玄海原子力発電所 1 号機の廃止措置計画の変更に係る確認結果について

令和 2 年 6 月

原子力安全対策課

図2 1号機廃止措置工程の見直し (九州電力)

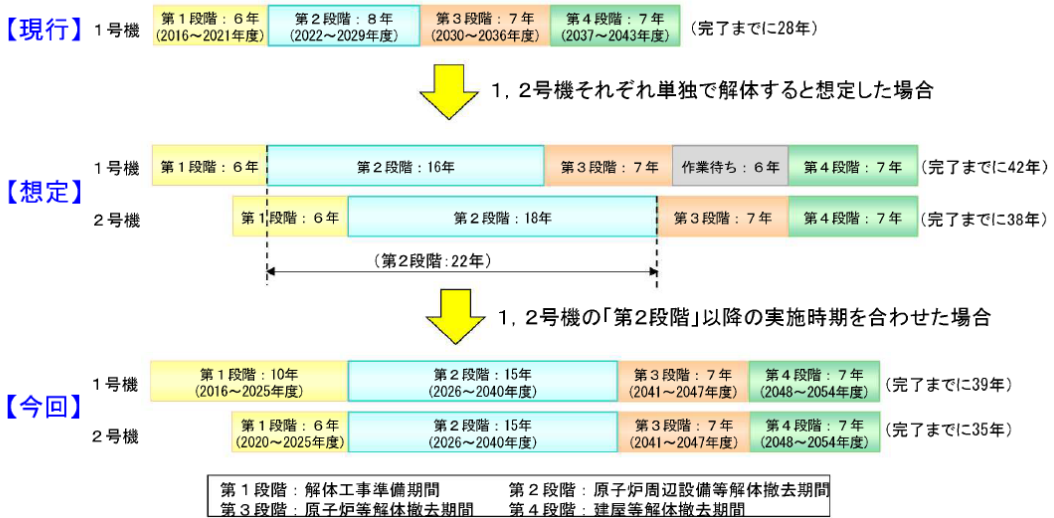
原子力規制委員会は、九州電力が、2号機の廃止措置に伴い、1号機と2号機の工程を原子炉周辺設備等解体撤去期間（第2段階）からそろえ、施設が隣り合う1号機と2号機の廃止措置を同時並行で行うことで全体工程の短縮につながるとして、各段階の工程を以下のとおりとし、完了予定年度を2054年度に変更することを確認、審査基準に適合していると判断している。（図1、図2）

○先行する玄海原子力発電所1号機について、1、2号機の廃止措置を同時並行で行う利点を活かし、より安全かつ着実に進められるよう、先行する1号機の工程を2号機と合わせたものに見直した。

- ・第1段階（解体工事準備期間） 2016～2025年度

- ・第2段階（原子炉周辺設備等解体撤去期間） 2026～2040 年度
- ・第3段階（原子炉等解体撤去期間） 2041～2047 年度
- ・第4段階（建屋等解体撤去期間） 2048～2054 年度

図5

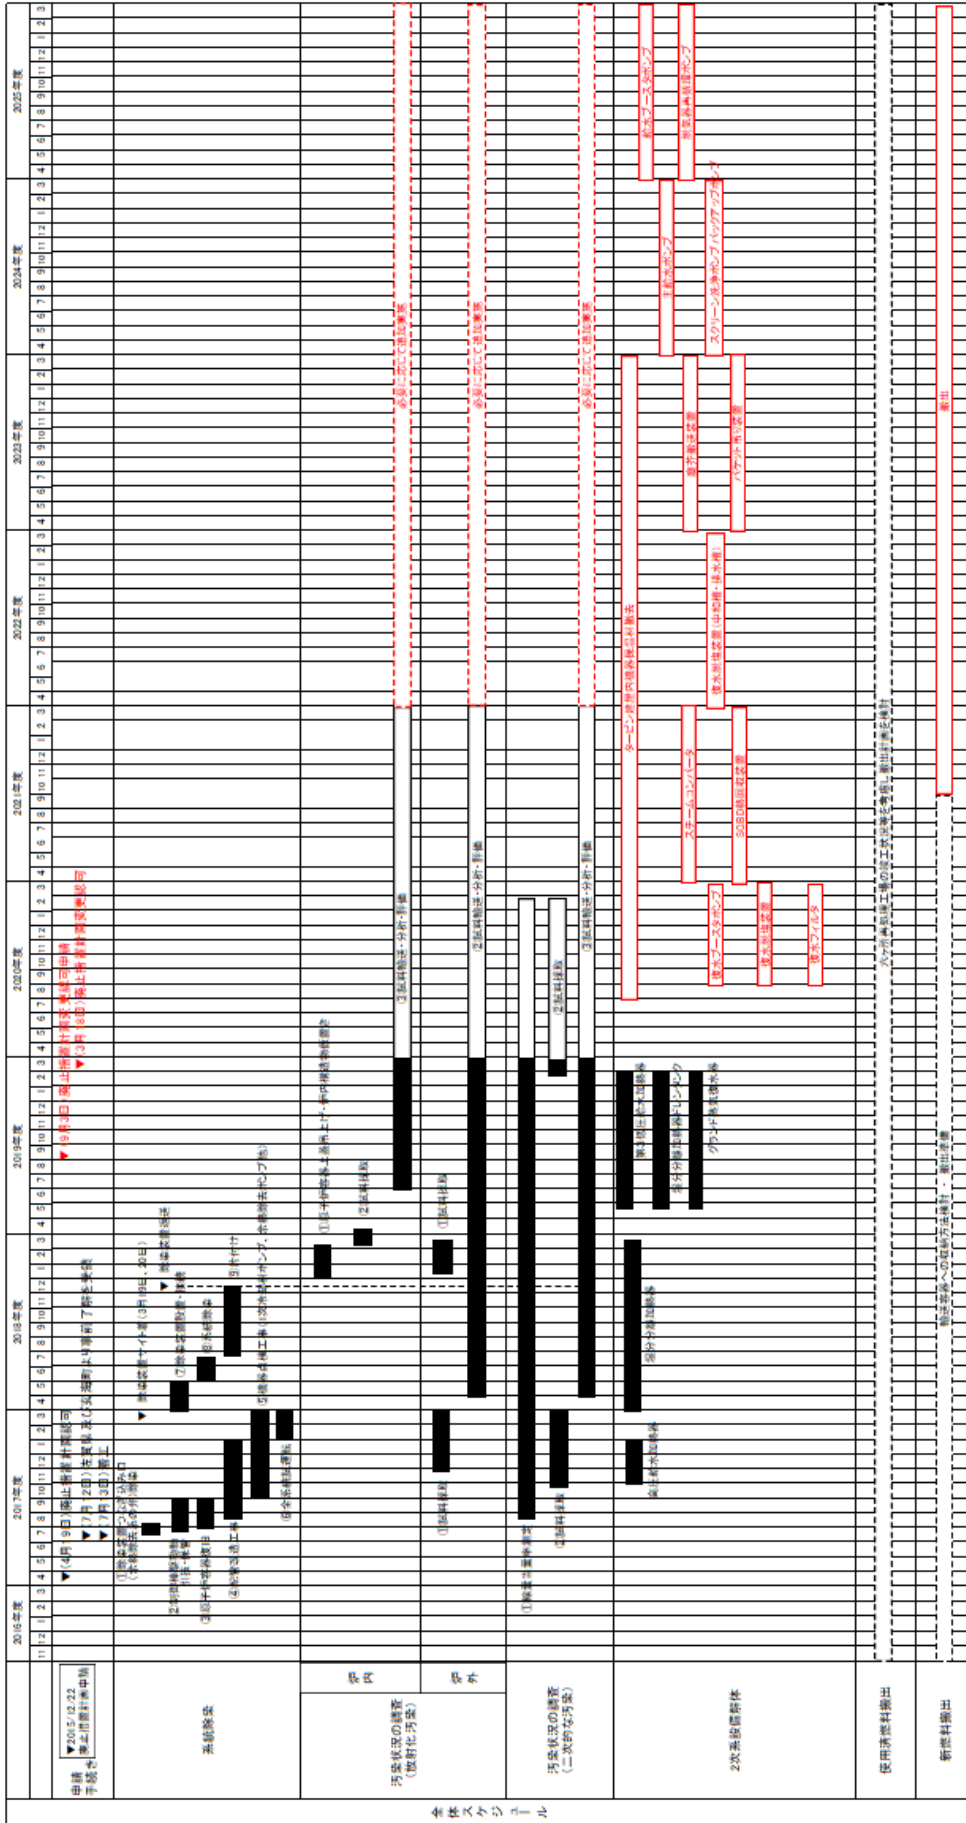
九州電力によると現時点での解体工事準備期間（第1段階）の工程は、図5のとおりである。

- ・第1段階の工程は、放射性物質による汚染のない設備（2次系設備）の解体撤去及び汚染状況の調査のみであり変更はない。
- ・2020年度以降の第1段階の2次系設備の解体については、2020年度にタービン建屋内機器の解体、2021年度に屋外機器の解体を実施する計画であったが、タービン建屋内機器保温材撤去と屋外機器の解体撤去を並行で行い、保温材撤去後、建屋内機器解体する方法に変更している。（表1）
- ・汚染状況の調査については既に調査済又は実施中の調査で必要に応じて2024年度まで追加調査を実施している。
- ・第1段階において使用済燃料の搬出は計画されておらず、また、新燃料の1号機原子炉補助建屋内からの搬出は2021年度と計画されており、当初計画と変更ないとしている。
